HØJHUSENES PLACERING OG HØJDER

"Carlsberg II" - Supplerende høring om lokalplanforslag og kommuneplantillæg

Revideret plan for højhusene

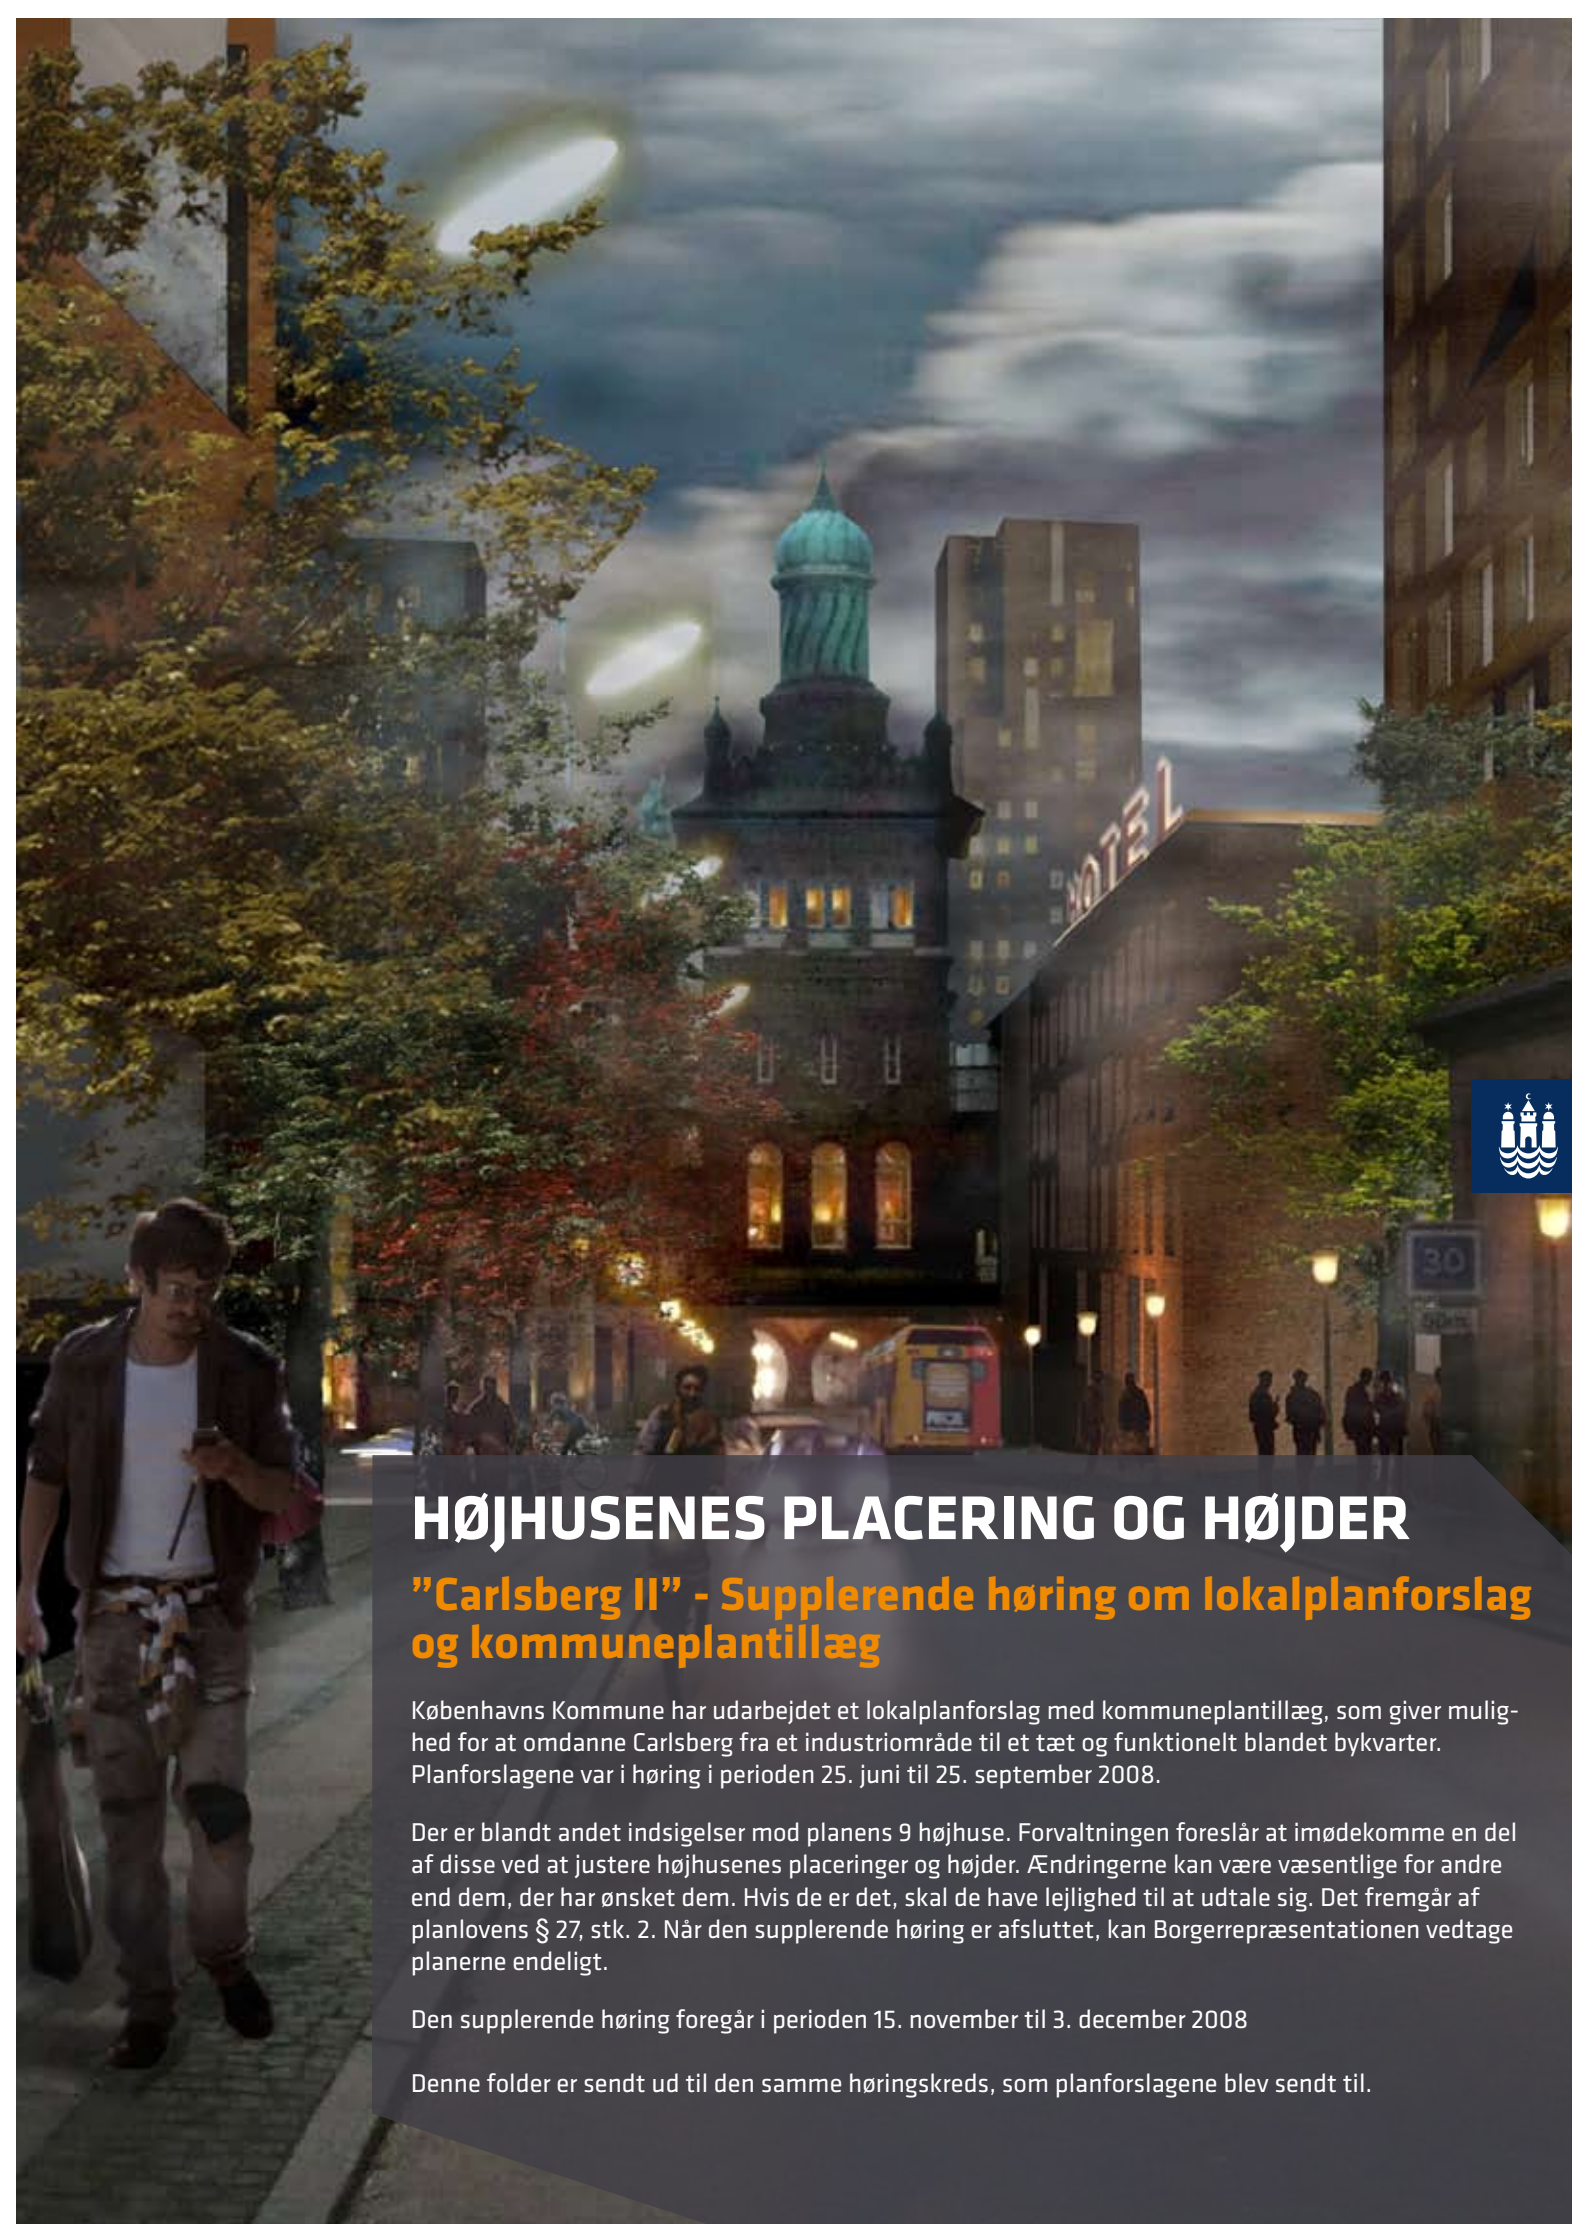
Visualiseringerne viser den sydlige del af Kulturpladsen. Øverst ses resultatet af lokalplanforslagets placeringer af højhuse og nederst ses resultatet af den justerede højhusplan: Her er det højeste højhus nr. 3 på 120 meter placeret ved siden af Mineralvandsfabrikken. Længere tilbage ses højhus nr. 9 ved Bryghuspladsen. Dette højhus er øget fra 50 til 80 meter.

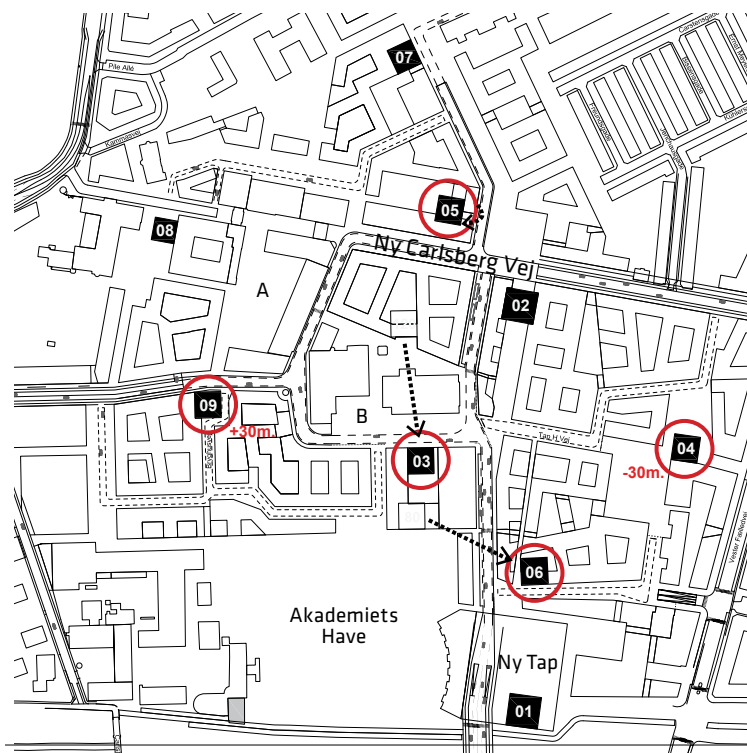
De røde ringe markerer, hvilke højhuse, der ændres på: Højhus nr. 3, 5 og 6 flyttes og højhus nr. 4 og 9 ændrer højde.

- Højhus nr. 3 flyttes ca. 100 m. mod syd, fra den nuværende placering nord for Kraftværket til en placering vest for Mineralvandsfabrikken. Dette forbedrer lysforholdene i Humleby og bevirker, at Humleby kun får skyggevirksomhed fra to højhuse (nr. 2 og nr. 5). Den nye placering giver højhuset en direkte tilknytning til den aktive del af "Kulturpladsen" (B), og vindklimaet på pladsens nordside forbedres.
- Højhus nr. 5 flyttes cirka 10 meter indad i det byggefelt, det er placeret i. Dette forbedrer vindklimaet på terræn og giver mere luft i forhold til de to højhuse i nærheden.
- Højhus nr. 6 flyttes fra byggefeltet nord for Akademiets Have til byggefeltet nord for Ny Tap. Dette forbedrer vindforholdene i Akademiets have.

- Højhus nr. 4, der er nærmeste højhus til Vesterbro, reduceres i højden fra 80 til 50 meter. Dette giver færre skyggevirksomheder på naboområdet øst for Vester Fælledvej.
- Højhus nr. 9, der er placeret centralt i området i god afstand til nuværende naboer, øges fra 50 til 80 meter, så det fremtræder mere markant i forhold til den store "Bryghusplads" (A).

- På lokalplanens tegning nr. 5A justeres placering af højhuse. Højhus 3 flyttes fra byggefeltet bag Kraftværket til byggefeltet vest for Mineralvandsfabrikken. Højhus 5 flyttes cirka 10 meter indad i det byggefelt, det er placeret i. Højhus 6 flyttes fra byggefeltet nord for Akademiets Have til byggefeltet nord for Ny Tap.
- Lokalplanens § 5. stk. 1 litra i justeres, så det fremgår, at højhus 4 skal opføres i 50 meters højde og højhus 9 skal opføres i 80 meters højde
- Relevante illustrationer, beskrivelser og skyggediagrammer i lokalplanens del I og II justeres.
- Kommuneplantillæggets Kort C justeres, så placering af højhuse samt højdeangivelser svarer til det ovenfor beskrevne.
